Übersicht der Stellungnahmen | Seite 1 von 2

TÖB	Bebauungsplanaufstellungsverfahren Amberg 160 „Photovoltaik-Freiflächenanlage Schweighof II“		Vorlage 005/0178/2023 Anlage 9, Seite 3 In der Fassung vom 13.09.2023  <small>AMBERG</small>
	Amt für Ernährung, Landwirtschaft und Forsten — Stellungnahme vom 14.03.2023 Seite 1 von 1		
<u>öffentliche Auslegung</u>	<p>zu o. g. Vorhaben nimmt das Amt für Ernährung, Landwirtschaft und Forsten Amberg-Neumarkt als Träger öffentlicher Belange nach § 4 Abs. 2 BauGB wie folgt Stellung:</p> <p><u>Stellungnahme Bereich Landwirtschaft:</u></p> <p>Die Stellungnahme mit dem Aktenzeichen: AELF-NA-L2.2-4612-21-30-3 vom 07.09.2022 bleibt in vollen Umfang bestehen.</p> <p><u>Stellungnahme Bereich Forsten:</u></p> <p>Waldrechtliche oder forstfachliche Belange sind weiterhin nicht betroffen.</p>	<u>Abwägungsvorschläge der Stadtverwaltung</u>	<p><u>Zum Bereich Landwirtschaft</u></p> <p>Wird zur Kenntnis genommen.</p> <p>Der Abstand zu den angrenzenden Grundstücken wird berücksichtigt. Abstandsflächen werden eingehalten. Eine Beeinträchtigung benachbarter Grundstücke durch Überwuchs, Schattenwurf und Bewurzelung wird durch ausreichend bemessene Abstandsfläche

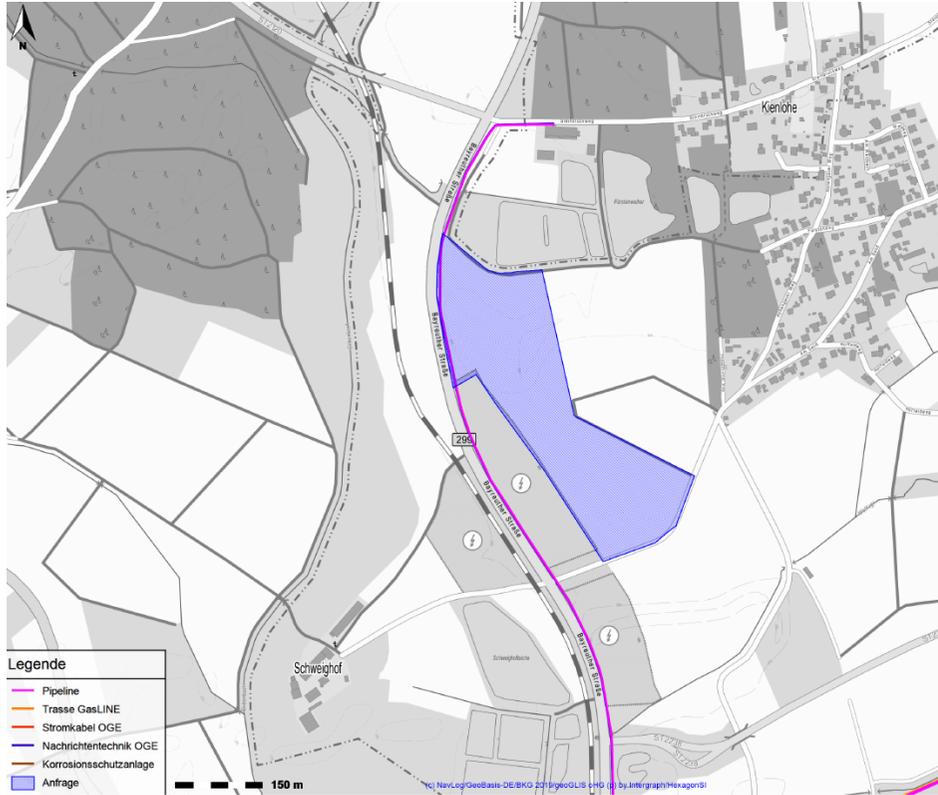
Innerhalb des Geltungsbereichs des Plans verläuft entlang der westlichen Grenze zur Straße die eingangs aufgeführte Ferngasleitung in einem 8 m breiten Schutzstreifen (4 m beiderseits der Leitungsachse). Wir haben den Leitungsverlauf in dem Entwurfsplan (Anlage 2 und 3) überprüft und die Leitungslage berichtigt sowie beschriftet. Auf die Darstellung des Schutzstreifens haben wir aufgrund des gewählten Maßstabs verzichtet. Wir bitten Sie, die korrigierte Darstellung des Leitungsverlaufs anhand der beigefügten Dokumentation (Bestandsplan) in das Originalplanwerk zu übernehmen sowie in den Textteilen der Verfahrensunterlagen zu berücksichtigen.

Die Darstellung der Ferngasleitung ist in den beigefügten Unterlagen nach bestem Wissen erfolgt. Gleichwohl ist die Möglichkeit einer Abweichung im Einzelfall nicht ausgeschlossen.

Die Leitungsbetreiberin ist aufgrund der einschlägigen Vorschriften (Verordnung über Gashochdruckleitungen, Regelwerk des DVGW – Deutsche Vereinigung des Gas- und Wasserfaches e.V.) verpflichtet, alle leitungsgefährdenden und leitungsbeeinträchtigenden Einflüsse vom Rohnetz fernzuhalten. Eine Überbauung des Schutzstreifens mit Gebäuden gleich welcher Art ist grundsätzlich nicht zulässig.

Der Hinweis auf die entlang der westlichen Grenze zur Straße verlaufende Ferngasleitung wird zur Kenntnis genommen. In der Entwurfsfassung des Bebauungsplanes wurde die Ferngasleitung in einem 8 m breiten Schutzstreifen dargestellt und in den Textteilen der Unterlagen berücksichtigt.

Der Hinweis wird zur Kenntnis genommen und in der Entwurfsfassung des Bebauungsplanes berücksichtigt. Eine mögliche Abweichung der Lage der Ferngasleitung wird berücksichtigt.

Der Hinweis wird zur Kenntnis genommen. Es wird in der Entwurfsfassung festgesetzt, dass die Schutzstreifen von jeglicher Bebauung freizuhalten sind.

Von uns verwaltete Versorgungsanlagen im Bereich des mitgeteilten Projektes

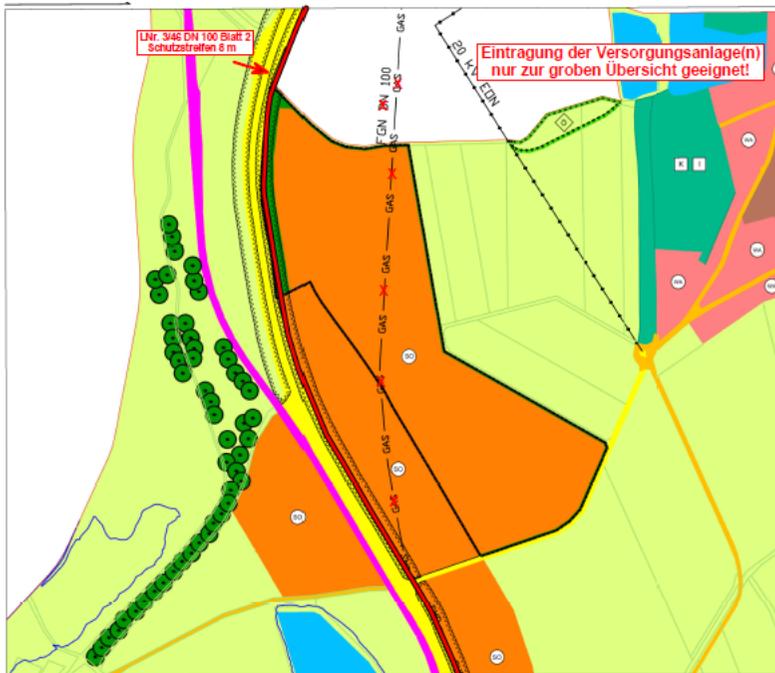
Eintragung der Versorgungsanlage(n)
nur zur groben Übersicht geeignet!

Uhr. 345 DN 100 Blatt 2
Schutzstreifen 8 m
